Dodatek č. 4 ke o dílo č. 148/OVZ/PJ/2019
ze dne 08. 07. 2019
(dále jen „Dodatek č. 4“)

Název projektu: Stavební úpravy objektu Tř.svobody 26 pro FF UP v Olomouci

REKAPITULACE ZMĚNOVÝCH LISTŮ ZMĚN Z1 AŽ Z9

ŘEZ D-D

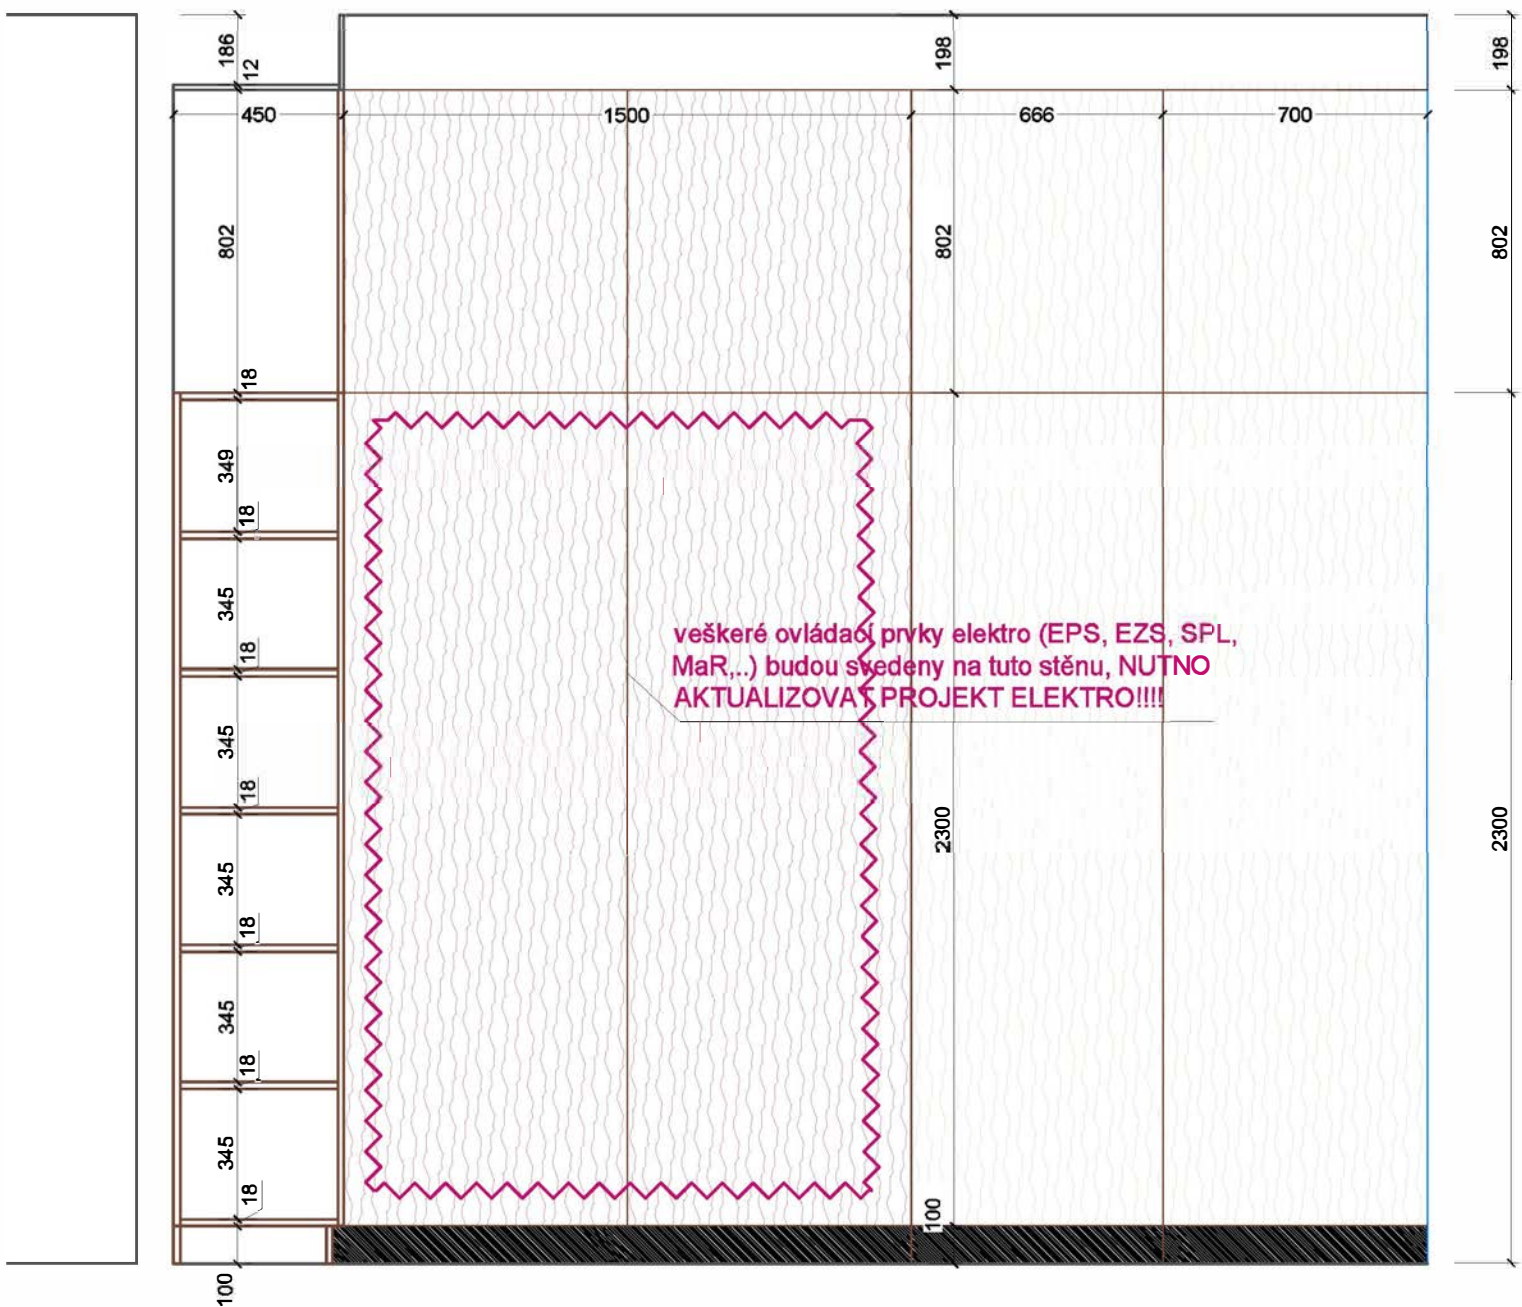
Recepce je řešená jako samostatná místnost, která částečně vystupuje do prostoru chodby - a to cca 600 mm hlubokou skleněnou maskou. Prostor vrátnice je zevnitř vyložený bukovou překližkou tl. 18 mm. Skleněná maska má obdélníkový tvar, z jedné strany lícuje s klenebními pasy u stropu, na druhé je odsazená cca o 270 cm od stěny. Čelní stěna je prosklená čířm sklem, boční stěny jsou z vnějšku obloženy lakovaným bílým tvrzeným sklem. Dřevěný obklad z překližky bude zavěšen na dřevěném roštu - tl. vzduchové mezery 30 mm, bude přetažený až na prosklenou masku, kde bude kotven do ocelových rámců konstrukce. Obklad z bukové překližky je přikotven ke stěnám bez viditelných spojů. V překližkovém obkladu jsou integrovány otevřené i uzavřené regály. Rozměry desek viz pohledy na stěny. Dveře do recepce jsou také z překližky, řešeny jako bezfalcové. Srd dřevěné části navazuje na stávající sokl v chodbě. Kresba překližky bude orientovaná svisle. Stůl recepce je vyroben z překližky, tl. 24 mm, s plnými boky a lubem odsazeným od podlahy (odsazení 150 mm). Spoj stolní desky a bočnice NA SRAZ - NA POKOS, HRANY ZABROUSIT. Použitá překližka bude buková. POVRCHOVÁ ÚPRAVA DŘEVĚNÝCH PRVKŮ - TVRDÝ VOSKOVÝ OLEJ, DO VNITŘNÍCH PROSTOR, NA BÁZI PŘÍRODNÍCH OLEJŮ A VOSKŮ - MIKROPORÉZNÍ, MATNÝ, BEZBARVÝ!!

NUTNO KOORDINOVAT S VEDENÍM INSTALACÍ !!!
Prosklená maska viz samostatný výkres!
